**Regione Toscana**

**CONFERENZA DI SERVIZI  
(artt. 14 e seguenti della L. 241/1990, L.R. 40/2009)**

**Riunione del 09/12/2021**

**Oggetto:** VIA postuma L.R. 10/2010 art. 43 comma 6, D.G.R. n. 931/2019 con progetto di modifica relativamente all'esistente impianto di gestione rifiuti speciali pericolosi e non pericolosi, ubicato in Via Polveroni n. 9/11, loc. Vada, comune di Rosignano M.mo (LI). Proponente: Ecomar Italia S.p.A.

## Stato Attuale del Capannone (1)

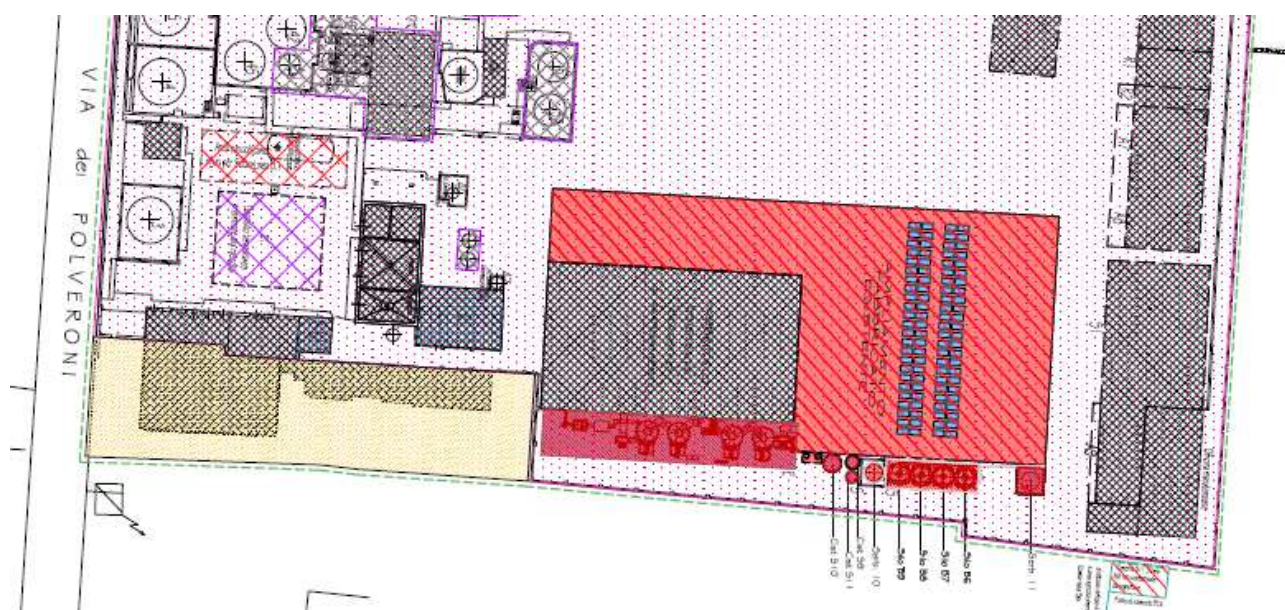
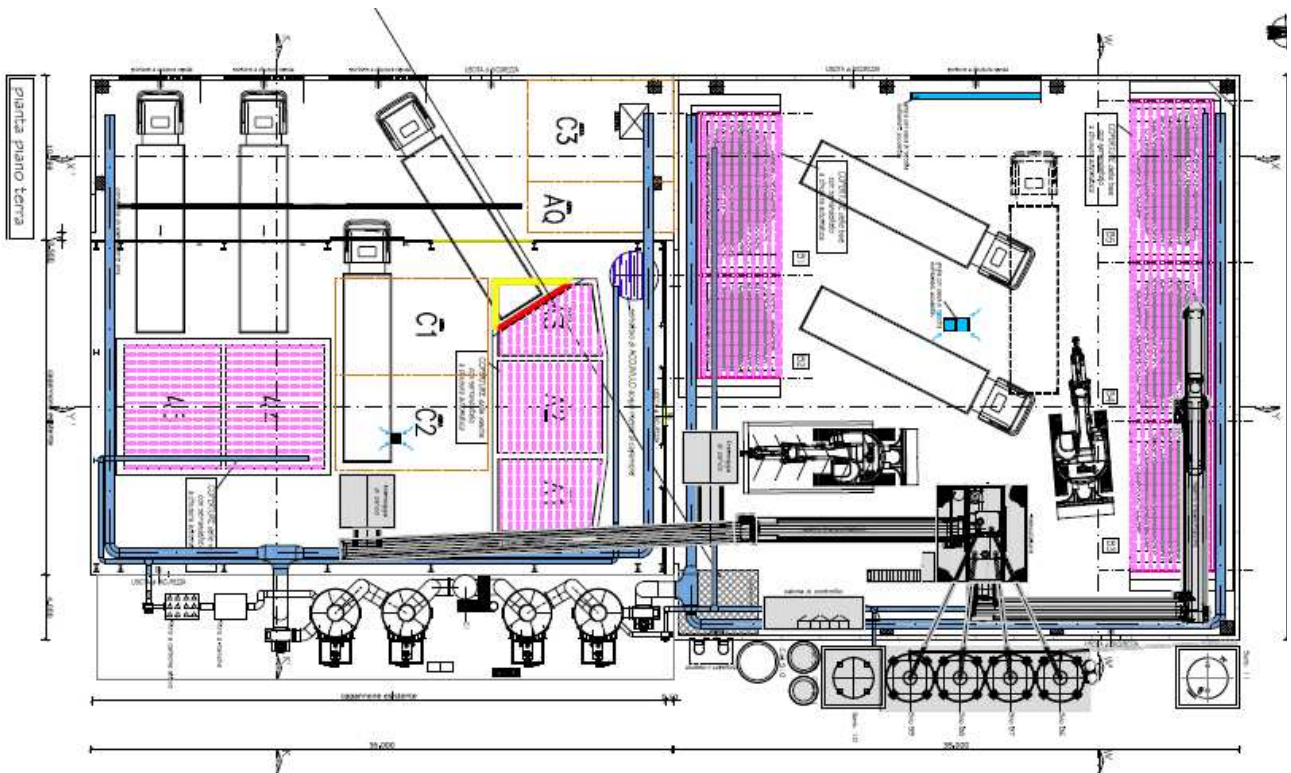
L'incremento longitudinale è invece finalizzato ad ospitare nuove baie di trattamento e stoccaggio (B1 e B2) e maturazione post trattamento, nonché un sistema automatizzato di miscelazione ed inertizzazione.

Le vasche attualmente utilizzate (A1,A2,A3,A4,A5) nella porzione del capannone esistente vengono mantenute integralmente sia come volumetria che come utilizzo e stoccaggio di trattamento rifiuti (estratti 3 e 4)

Nella **nuova sezione** verranno realizzate nuove baie di trattamento (B1,B2 da 270 mc cadauna) sempre per trattamento rifiuti, un miscelatore/inertizzatore da 50 tonn/ora, e 3 baie per la maturazione dei rifiuti in uscita dal miscelatore (466, 441,311 mc rispettivamente), oltre ai silos esterni (B6,B7,B8,B9 da 50 mc cadauno) finalizzati al contenere rifiuti polverulenti (anche pericolosi) e materie prime da utilizzare nelle operazioni nel miscelatore automatizzato.

Inoltre in tutte le vasche e baie autorizzate al trattamento potranno essere esercite operazioni di trattamento indipendentemente dall'eventuale successivo passaggio dal miscelatore automatico.
